E,prot DVA-2014-0000057 del 03/01/2014

Stabilimento di Sarroch

Oggetto: AIA DEC-DVA-2012-0000333- Stabilimento versalis di Sarroch – istanza di modifica non sostanziale ex art. 29 nonies, comma 1, del D.Lgs. 152/06 s.m.i..

**RELAZIONE TECNICA
ISTANZA DI MODIFICA NON SOSTANZIALE
AUTORIZZAZIONE INTEGRATA AMBIENTALE
DEC-DVA-2012-0000333**

Schema di processo Splitter sezione C100_C101

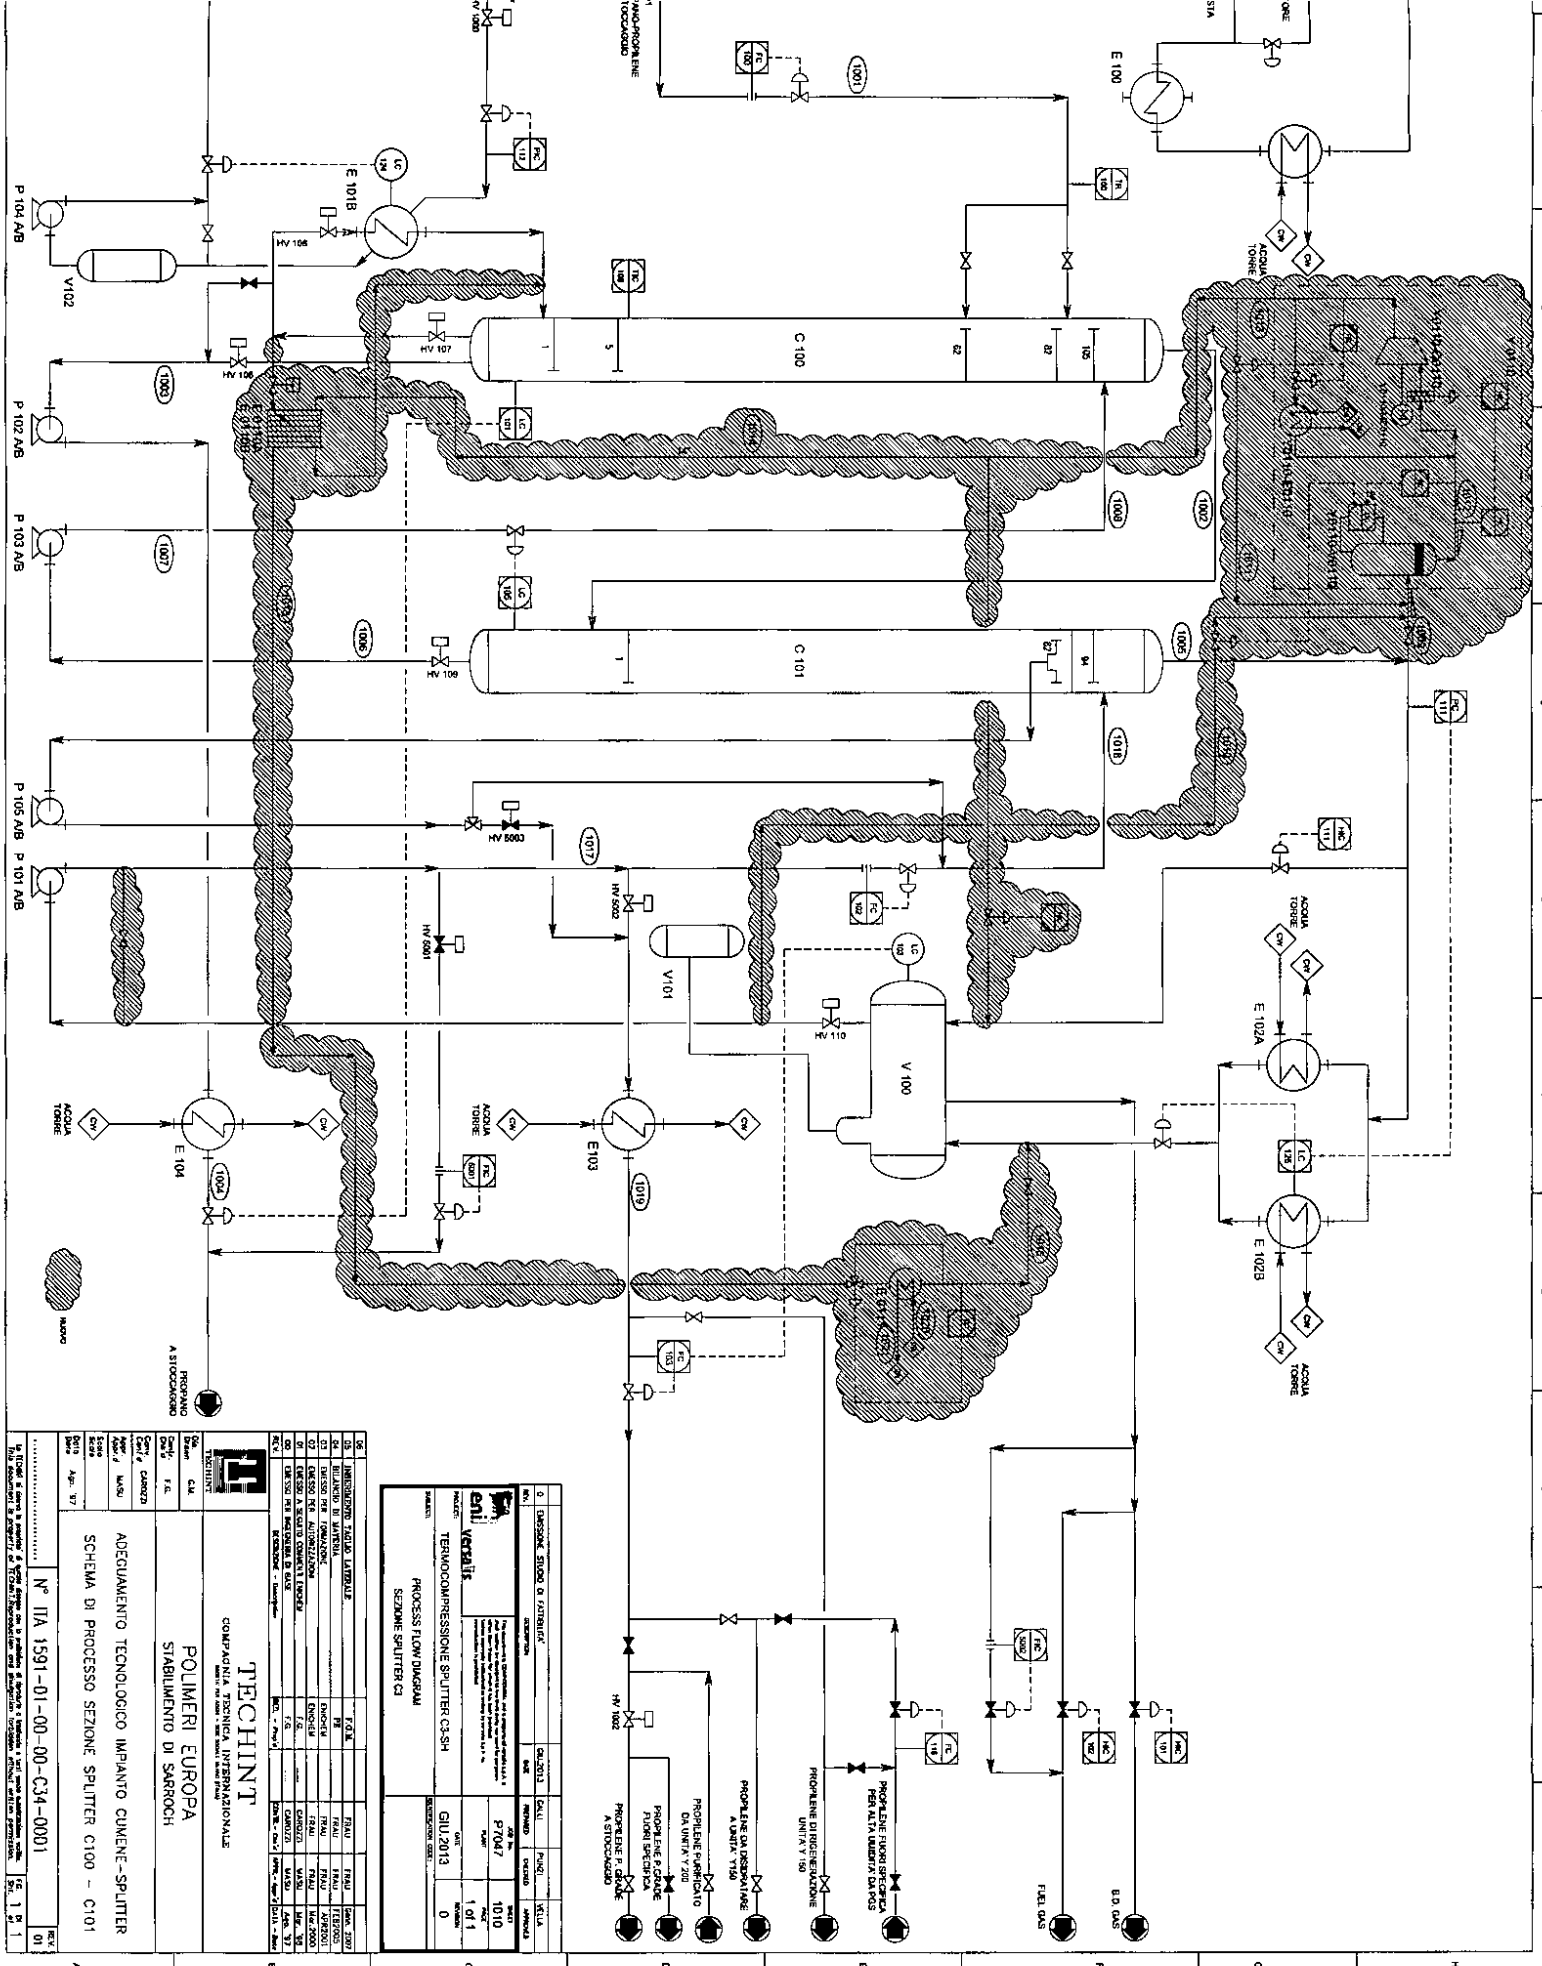
L'intervento consiste nell'installazione di un nuovo compressore, asservito all'impianto Splitter (impianto costituito principalmente da una colonna suddivisa nei due tronconi C100 e C101, adibito alla separazione propano propilene), allo scopo di annullare la quota di vapore utilizzata per ribollire il fondo colonna C-101. Il nuovo sistema consentirà di sostituire la fonte di energia, comprimendo i vapori di testa colonna e portandoli a un livello entalpico in grado di fornire il calore necessario a ribollire il fondo colonna. Contemporaneamente nell'altro lato del ribollitore di fondo colonna si realizzerà la condensazione dei vapori di testa.

In seguito alla modifica, i vapori di testa della colonna C-101 saranno inviati a una pressione di circa 12,5 ate alla nuova apparecchiatura V-110. Il vapore dalla testa del V-110 andrà in aspirazione al compressore che comprimerà il gas fino a una pressione di 21 ate. La mandata del compressore sarà inviata ai nuovi scambiatori a piastre E-110A/B nei quali condenserà fornendo il calore necessario a ribollire il fondo della colonna C-100. Il propilene condensato sarà prima inviato al nuovo sottoraffreddatore ad acqua di torre E-111 e successivamente al ricevitore V-100, dal quale saranno prelevati il riflusso e il distillato.

Il distillato e il prodotto di fondo dello Splitter continueranno a essere refrigerati mediante acqua di torre rispettivamente nell'E-103 e nell'E-104.

Il Ribollitore E-101B e i condensatori E-102A/B rimarranno esclusi e saranno utilizzati solo in fase di avviamento o, qualora si debba marciare nell'assetto originario, per manutenzione al sistema di termocompressione.

In allegato 5 si riporta schema di processo sezione Splitter C-100 C101 con identificate le modifiche sopra descritte.

Schema di processo semplificato Impianto BTX

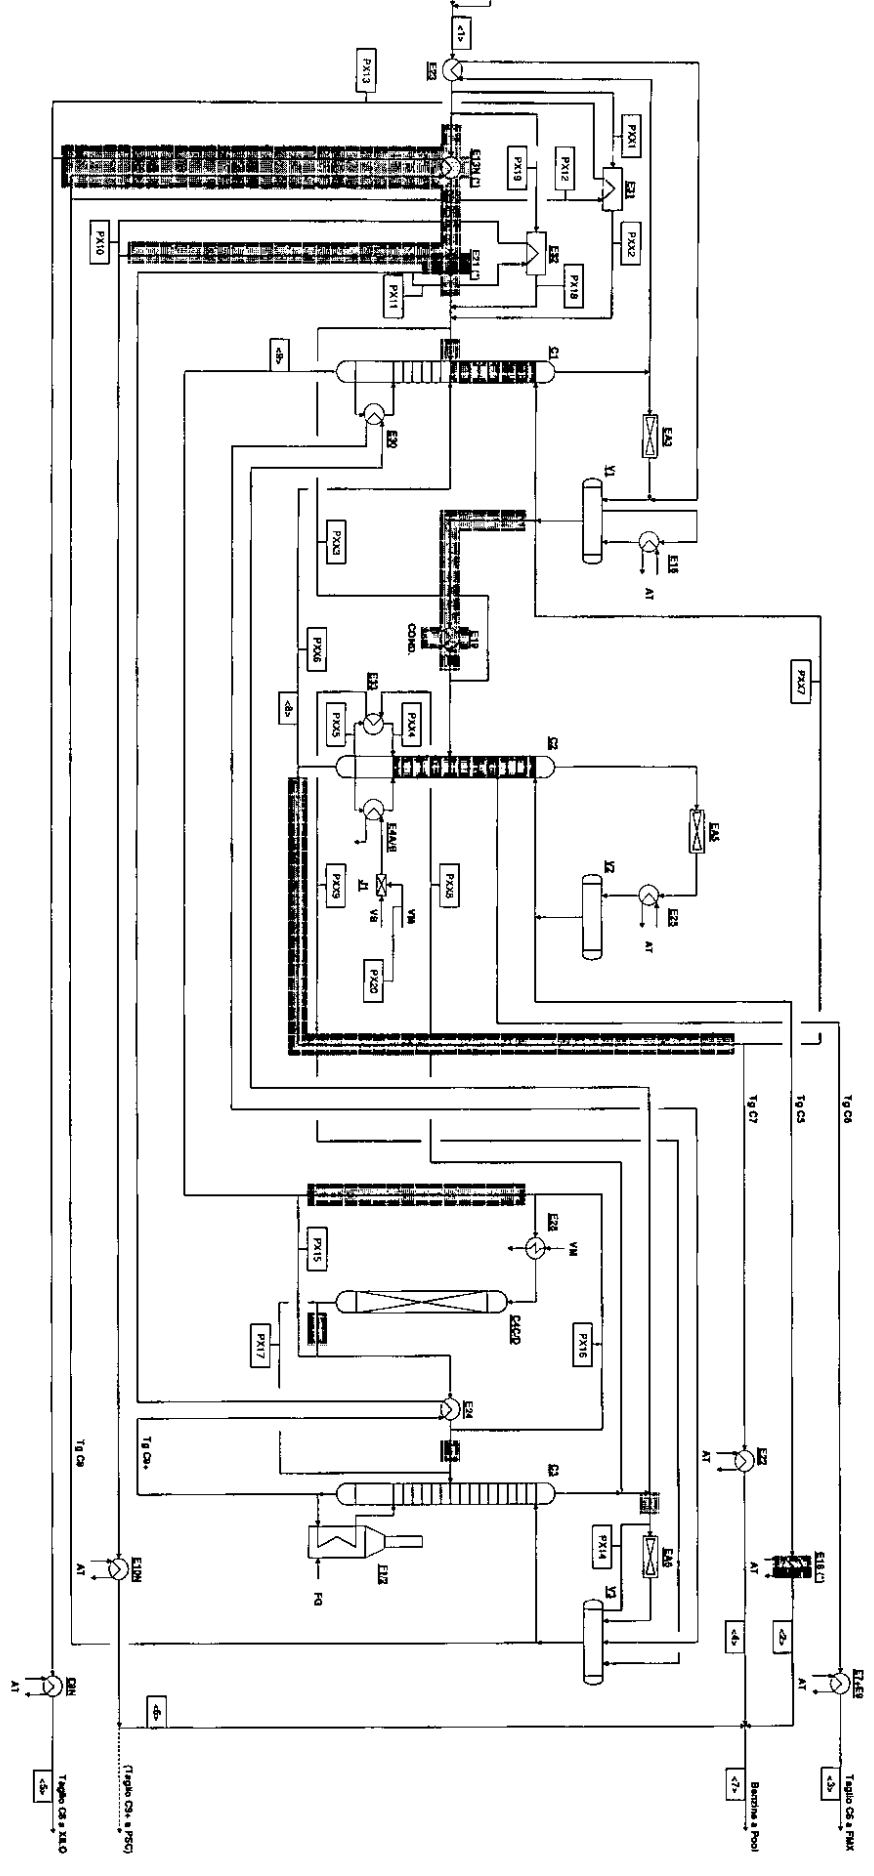
Il futuro layout prevede la disposizione in sequenza delle tre operazioni di distillazione: la carica sarà inviata direttamente alla colonna C2, che, come oggi, produrrà il Taglio idrocarburico C5 in testa e il Taglio C6 come corrente laterale; il fondo, costituito da idrocarburi C7+, sarà alimentato alla colonna C1, che produrrà il Taglio C7 in testa, alimentando la terza colonna (C3) con il proprio fondo; la colonna C3 continuerà a svolgere la funzione odierna, separando il Taglio C8 in testa e il Taglio C9+ sul fondo. Il fondo della C1, prima di essere alimentato alla colonna C3, passerà attraverso le colonne C4C/D esattamente come avviene oggi.

Il treno di preriscaldamento della carica sarà potenziato attraverso modifiche al layout e installando due nuovi scambiatori ad alta efficienza; contemporaneamente saranno posti fuori servizio due scambiatori a fascio tubiero (E13N ed E21).

Il sistema di recupero di calore dal fondo della colonna C3 sarà modificato, a livello di piping, in modo tale che lo scambiatore E24 risulti a monte e non a valle (come nell'assetto attuale) delle torri contenenti le terre acidificate decoloranti, utilizzate per abbattere l'indice di bromo del benzene degli xileni misti e del pseudo cumene destinato alla vendita.

I vapori della testa colonna C3 saranno utilizzati per ribollire entrambe le colonne C1 e C2; a tale scopo, si prevedono la modifica del piping di testa colonna C3 e l'installazione di un nuovo condensatore/ribollitore asservito alla colonna C2, in aggiunta agli attuali ribollitori a Vapore (E4A/B). Questi ultimi continueranno a svolgere la loro funzione, fornendo alla colonna il calore necessario alla corretta chiusura del bilancio termico della stessa.

In allegato 6 si riporta schema di processo semplificato Impianto BTX con identificate le modifiche sopra descritte.
